水 土 保 持 方 案 报 告 表

项目名称： 龙利得文化科创园项目

专家评审意见

刘雷专家意见回复

图 名: DRAWING TITLE
附图4项目总体平面布置图

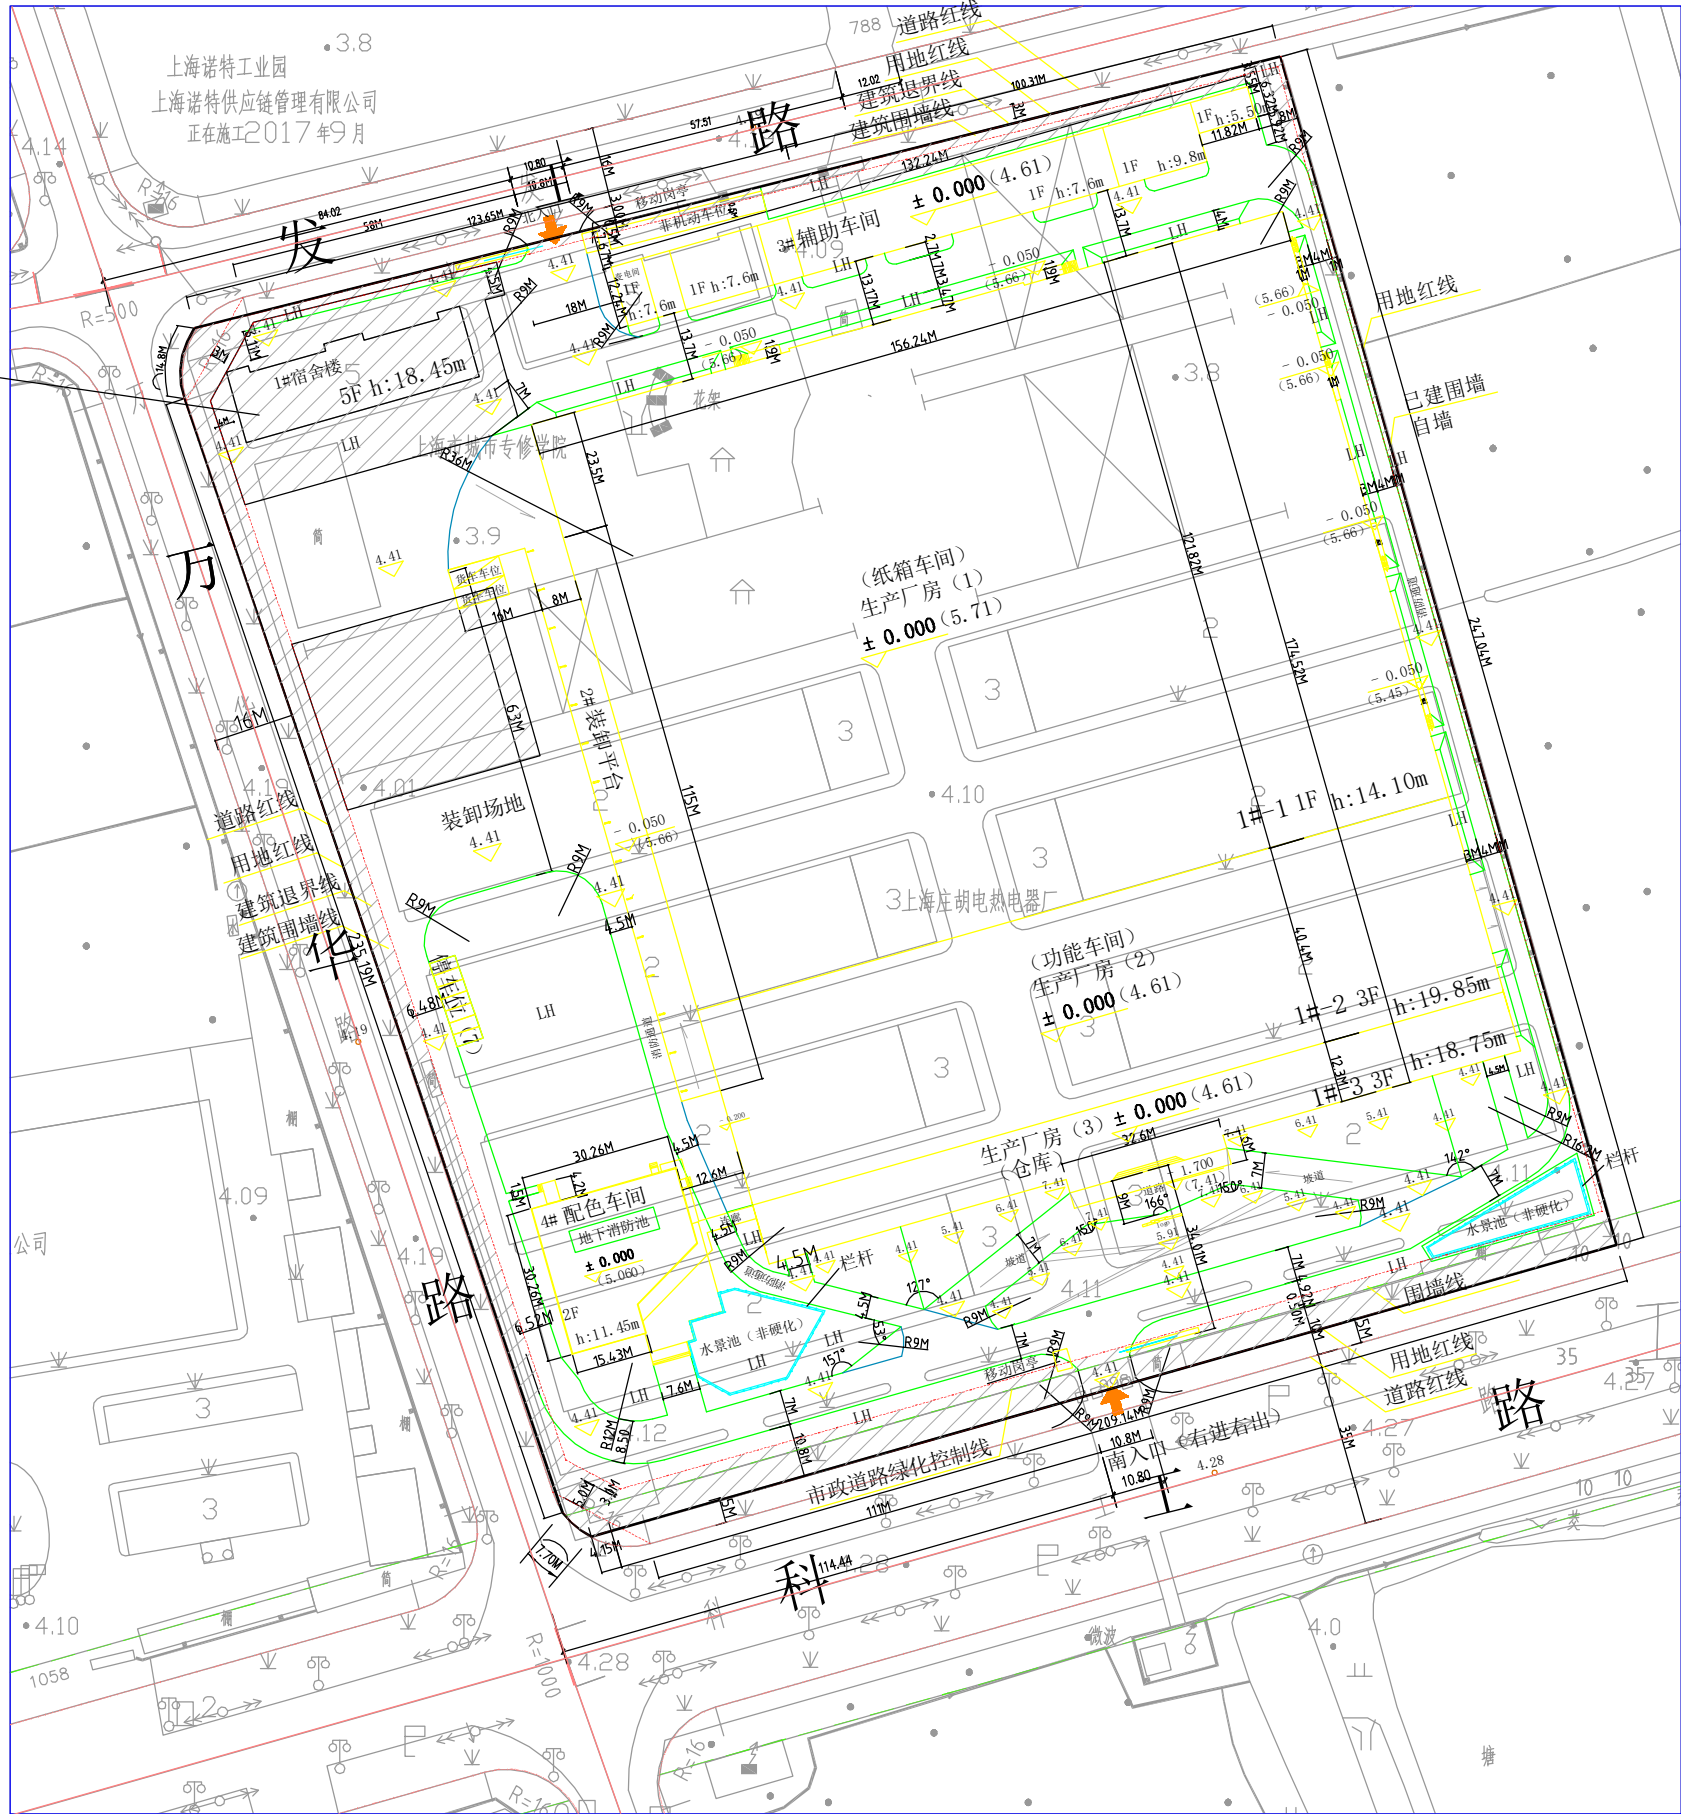
3. 项目总体布置图A3 应区分本次实施和已实施的部分。

3. 项目总体布置图A3 应区分本次实施和已实施的部分。

回复：经与建设单位及水务相关部门核实，正在补办临时排水许可证。委托书已补盖章，已修改完善附图。

图 名:DRAWING TITLE
附图5 园区总图（绿化分析图）

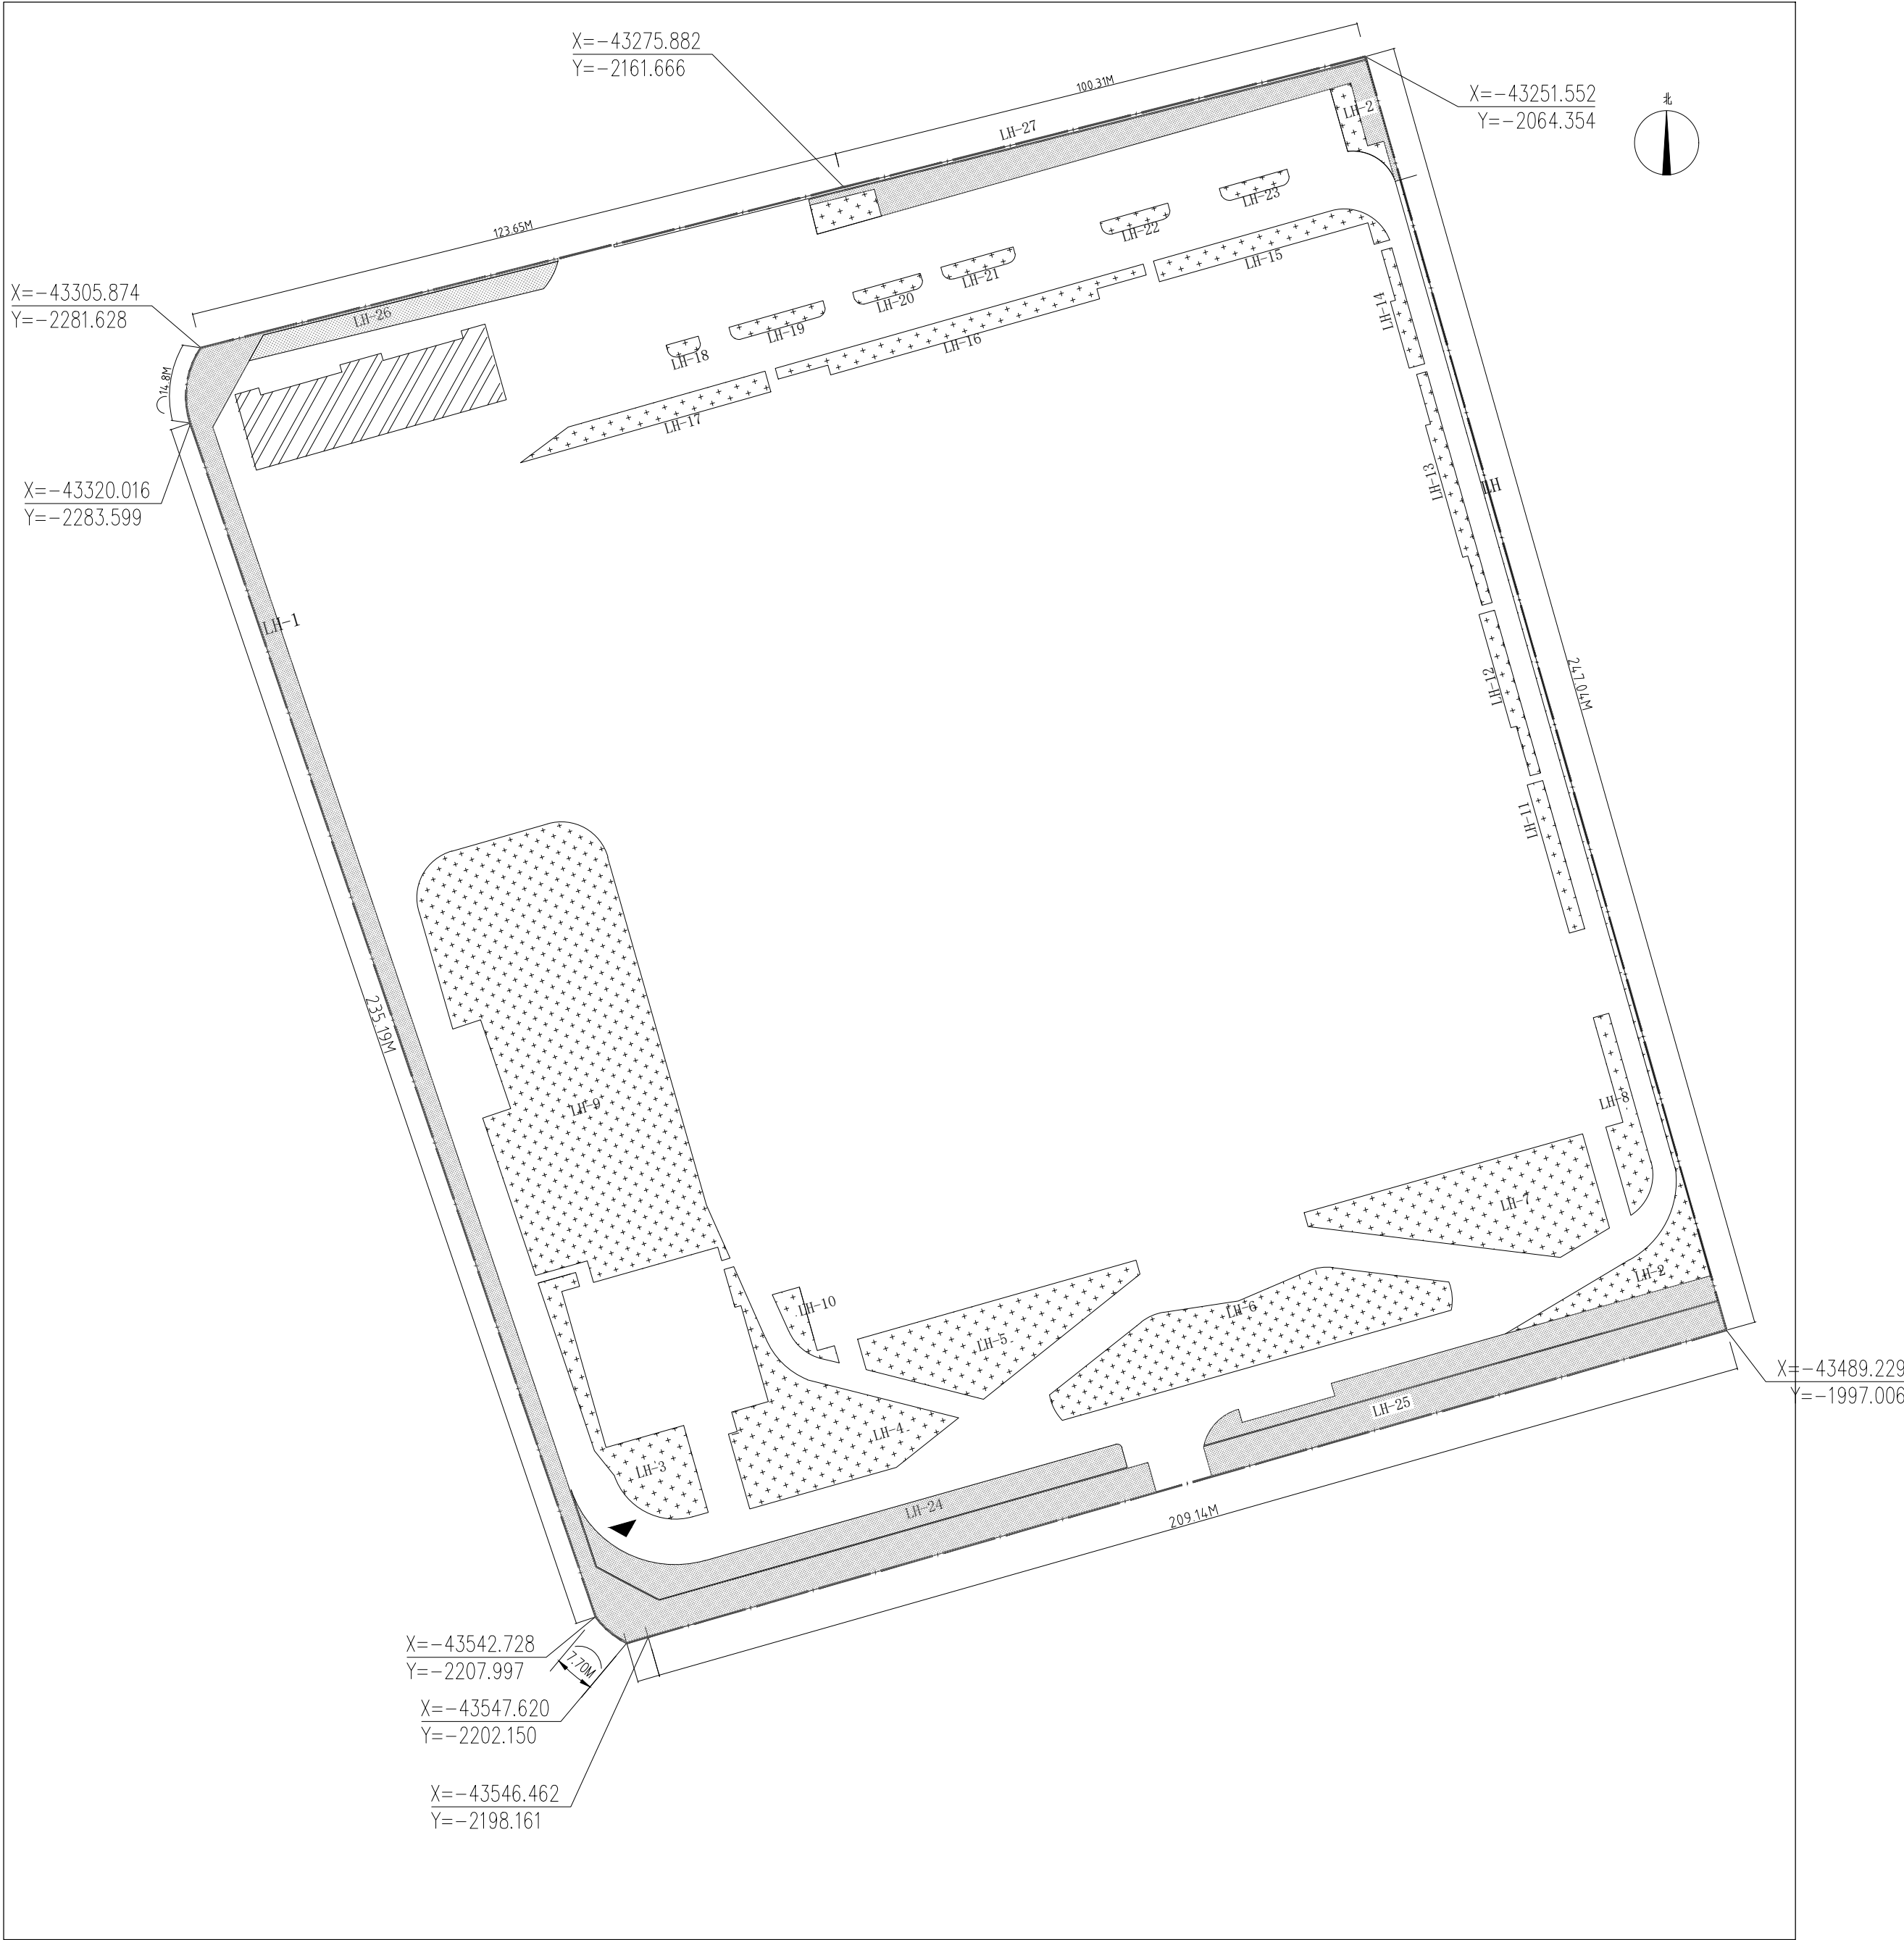
1) 建议编制单位进一步补充核实防治责任范围，补充核实保留区域的面积 (0.78 hm² 本次厂区改造时未扰动)，并提供相应的现场照片佐证 (尤其是保留的绿化面积，同时在“园区总图 (绿化分析图)”中标示出保留的绿化位置、面积)。

1) 建议编制单位进一步补充核实防治责任范围，补充核实保留区域的面积（ 0.78 hm^2 本次厂区改造时未扰动），并提供相应的现场照片佐证（尤其是保留的绿化面积，同时在“园区总图（绿化分析图）”中标示出保留的绿化位置、面积）。

回复：已补充完善照片佐证，并完善绿化分析图。
